INTEGRAZIONE AL PROGETTO DI COLTIVAZIONE DELLA CAVA N. 133 TACCA, REDATTO AI SENSI DELL'ART.17 L.R.35/15 E S.M.I., AUTORIZZATO CON DETERMINA N. 4298 DEL 06.09.2022 E PROROGATA CON DETERMINA N. 5191 DEL 24.10.2023 COORDINATO CON LA CAVA N.136 ORTENSIA, AMBEDUE SITE NEL BACINO INDUSTRIALE N°4 COLONNATA, SCHEDA N. 15 PIT/PPR – PABE COMUNE DI CARRARA

Relazione tecnica integrativa

Committente: Alba Ventura S.r.l.

- Marzo 2025 -

Fig.5 Fotoricostruzione Stato Seconda Fase o Ultima, Decimo Anno

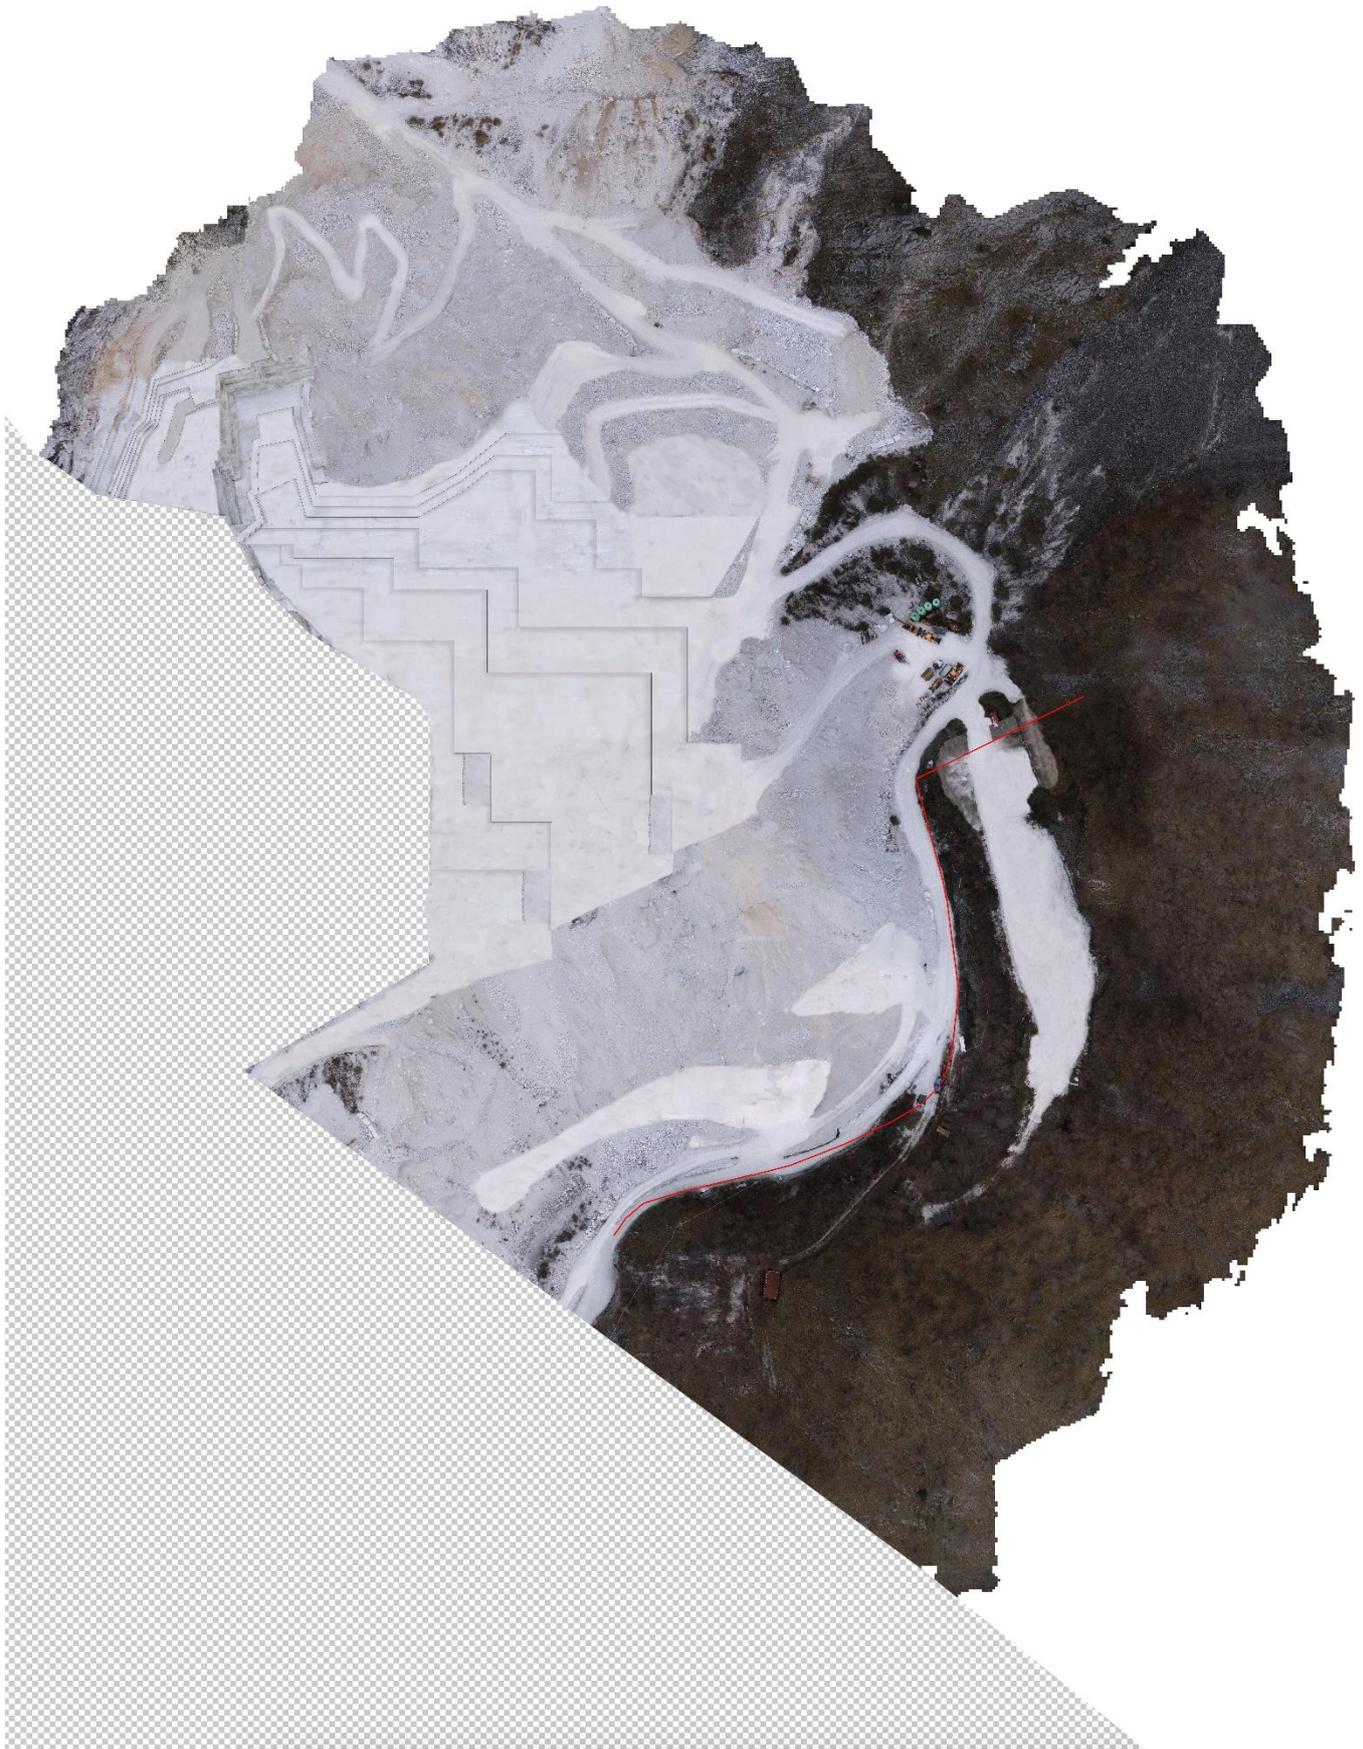
L'attuale area impianti sarà oggetto di ripristino fin da prima del rilascio della determina autorizzativa a questo progetto. In particolare, la Tav. 25aai "Stato Ante Autorizzazione" e la Fig. 2 si riferiscono proprio a questo particolare momento, dove la Società si impegna a ripristinare l'area previo smantellamento degli edifici esistenti, asportazione delle attrezzature, macchinari e pulizia di quanto è attualmente ivi collocato, come è illustrato nelle Tav. 25bii, 26ii e 27ii e nelle fotoricostruzioni allegate (Fig. 1/6).

In sintesi la Società intende effettuare il ripristino attenendosi a quanto autorizzato con la vigente Determina n. 5191 del 24.10.2023, prorogata con Determina n. 4298 del 06.09.2022. Le acque che vi cadranno sono AMDNC, ma a titolo cautelativo per tutta la durata del progetto, la Società intende trattarle come AMDC facendole affluire, attraverso le "griglie di raccolta" che alimentano la tubazione sotterranea, verso il disloatore che servirà la nuova area impianti, la quale rimane esterna all'area protetta, Tav. 25aai e successive. Le acque così depurate saranno convogliate verso i depositi di temporaneo stoccaggio D4.
